PRONUNCIAMIENTO N° 51-2025/OECE-DSAT

Entidad : Instituto Nacional de Defensa de la Competencia y de la
Protección de la Propiedad Intelectual

Referencia : Concurso Público N° 2-2025-INDECOPI-1, convocado
para el “Servicio de transmisión de datos a nivel nacional e
internet, sistema de seguridad contra ataques DDOS”.

ANEXO A -

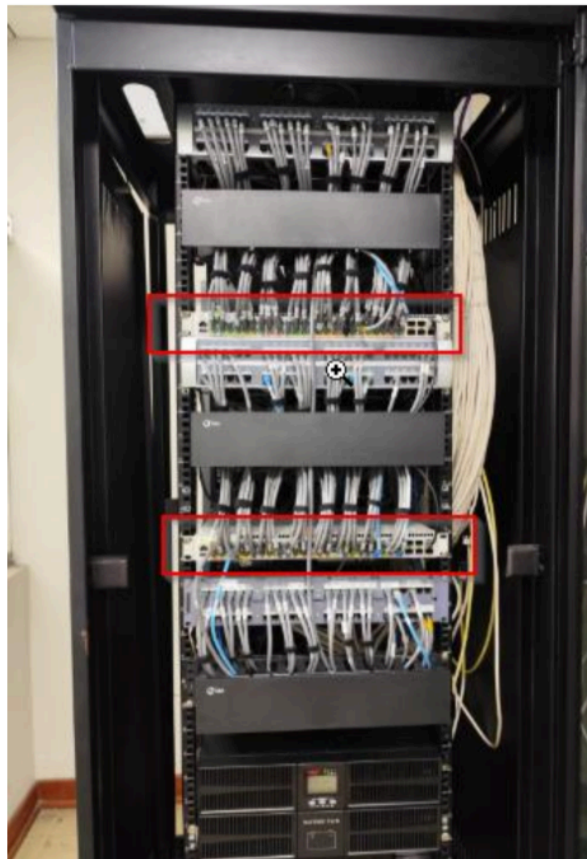
El participante **GTD PERÚ S.A.** cuestionó la absolución de la consulta y/u observación N° 336, señalando que dicha respuesta resulta ambigua e imprecisa, al no especificar quién será responsable del suministro e instalación del cableado para la interconexión de switches, limitándose a una referencia genérica sobre la instalación y configuración de equipos; esta ambigüedad afecta la elaboración de propuestas técnicas y económicas, considerando que en el Cuadro N.º 4 de las Bases de la convocatoria se detalla la instalación de switches en diferentes edificios y pisos, configurados en stack, lo cual requiere un cableado específico cuya responsabilidad debe estar definida. Asimismo, advierte una aparente contradicción con la absolución de la consulta y/u observación N° 217, donde se excluye expresamente trabajos de cableado estructurado, refiriendo que “(...) *el servicio no comprende habilitación de puntos de red, cableado estructurado, provisión de ordenadores, instalación de gabinetes (...)*”.

Por lo tanto, se solicita **precisar** si el cableado para la interconexión de los switches ubicados tanto i) dentro del mismo gabinete para configuración en stack, ii) en diferentes pisos del mismo edificio, y iii) en diferentes edificios, será responsabilidad de la Entidad o del contratista, y en caso corresponda al contratista, se detallen los tipos de cable requeridos y las distancias aproximadas entre los puntos de interconexión.

Por ejemplo, a modo de ilustración se adjunta el Anexo A al presente informe, en el cual se puede observar que en el Gabinete (Gabinete del primer piso del Edificio E), el trabajo que deberá realizar el contratista será

retirar el Switch existente (marcado de color rojo) y deberá colocar y configurar el Switch que ofertó.

Es el mismo caso para todos los gabinetes del Indecopi, puesto que, el cableado entre edificios, pisos, áreas, PCs, impresoras, APs, PCs y otros ya existen.

1. (...) Se precisa que, el cableado para la interconexión de switches dentro del mismo gabinete para configuración en stack es responsabilidad del contratista puesto que forma parte de la solución de Switches a implementarse.
2. (...) se precisa que, el cableado para la interconexión de switches ubicados en diferentes pisos del mismo edificio es responsabilidad de Indecopi.
3. (...) se precisa que, el cableado para la interconexión de switches ubicados en diferentes edificios es responsabilidad de Indecopi.
4. (...) Tal como se precisó en la respuesta anterior, el cableado para la

interconexión de switches ubicados en diferentes edificios es responsabilidad de Indecopi, en ese sentido, el contratista no deberá hacer ningún cableado para interconectar los edificios, dado que, el cableado en todo el Indecopi ya existe.
